**ПЛИТЫ МОДЕЛЬНЫЕ ЧУГУННЫЕ СО СМЕННЫМИ МЕТАЛЛИЧЕСКИМИ
ВКЛАДЫШАМИ ДЛЯ ОПОК РАЗМЕРАМИ В СВЕТУ 1000×800 мм
НА ФОРМОВОЧНЫЕ ЛИТЕЙНЫЕ МАШИНЫ БЕЗ ПОВОРОТА
ПОЛУФОРМЫ С ДОПРЕССОВКОЙ**

**ГОСТ
20093—74**

Наименование № 1 ГОСТ 20093—74 Плиты модельные чугуные со сменными металлическими вкладышами для опок размерами в свету 1000×800 мм на формовочных литейных машинах без поворота полуформы с допрессовкой. Конструкция и размеры

Черт. 1

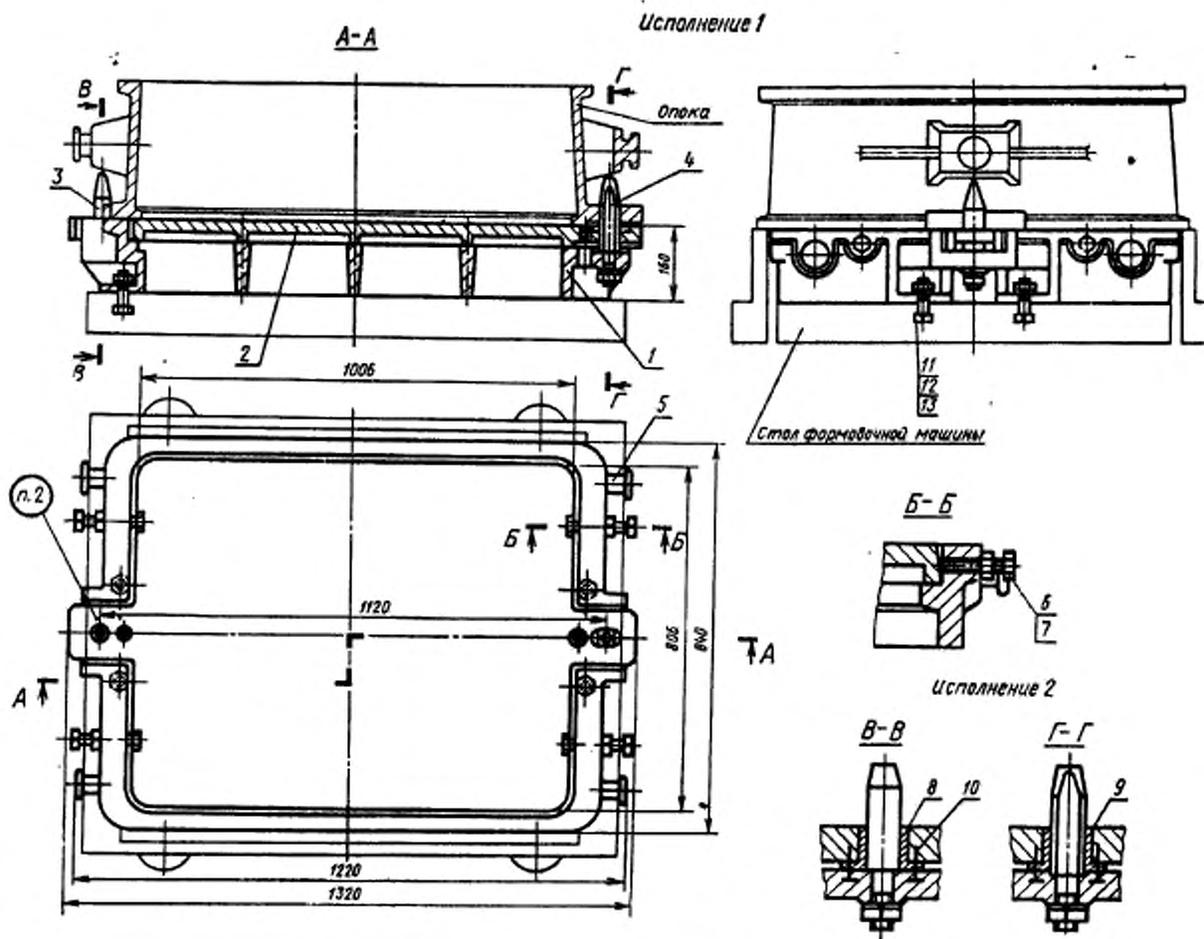
Пункт 1. Чертеж 1. Подписочная подпись. Заменить обозначение болта (поз. 11): M16×70.66.05 по ГОСТ 7808—70 на 7002—2555 по ГОСТ 13152—67.

Пункты 1, 3. Чертежи 1, 2. Заменить слова и размер: «Теоретическая масса» на «Масса, не более»; 840 на 860.
